改善箇所説明図①

通称名 YT490、YT5101、YT5113

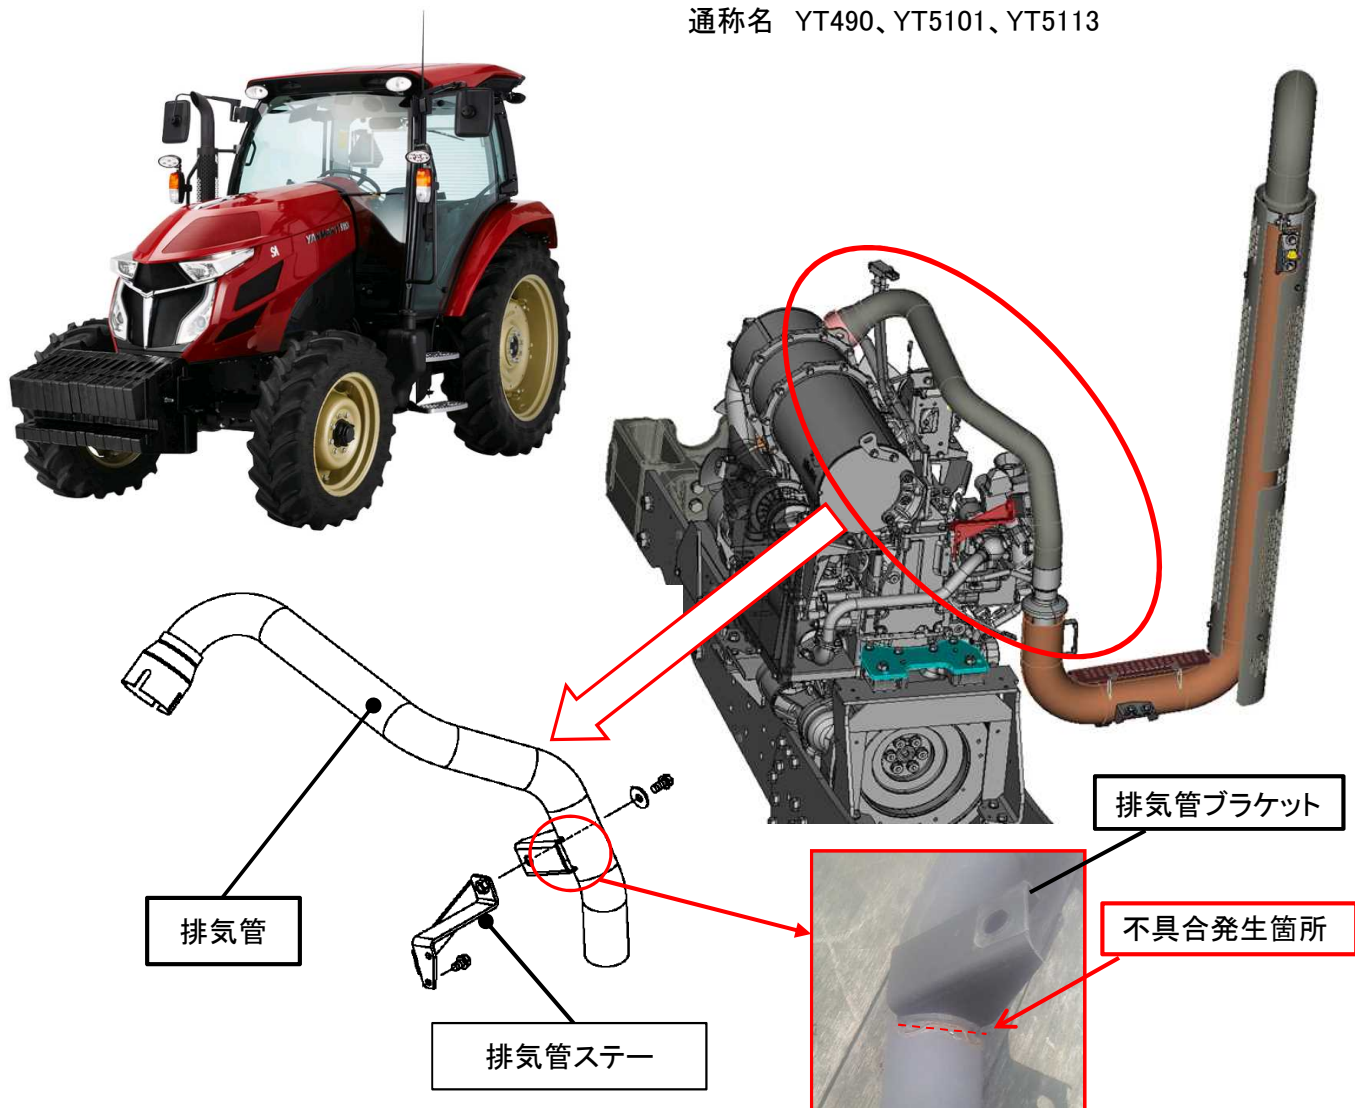
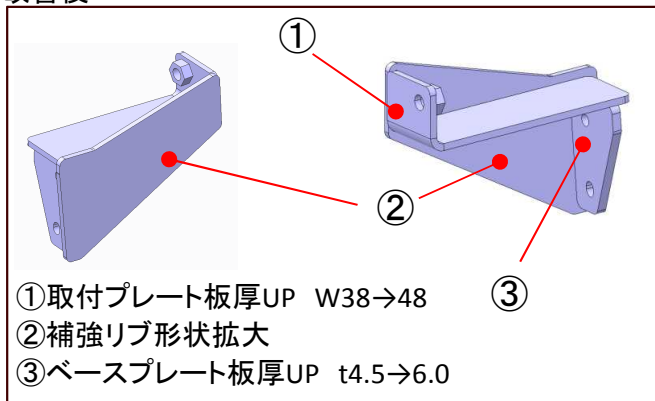
不具合発生箇所

不具合発生箇所

排気管をエンジンに固定する排気管ステーの形状が不適切なため、エンジン高回転時に強度が不足していることがある。そのため、エンジンの振動で排気管が振れて、ステー取付部および、排気管ブラケット取付部が過大な応力を受けて損傷し、最悪の場合、排気管に亀裂が生じて排気ガスが漏れるおそれがある。

改善内容

全車両、排気管ステーを対策品に交換する。なお、排気管を確認し、損傷している場合は、良品に交換する。

排気管ステーの形状で識別
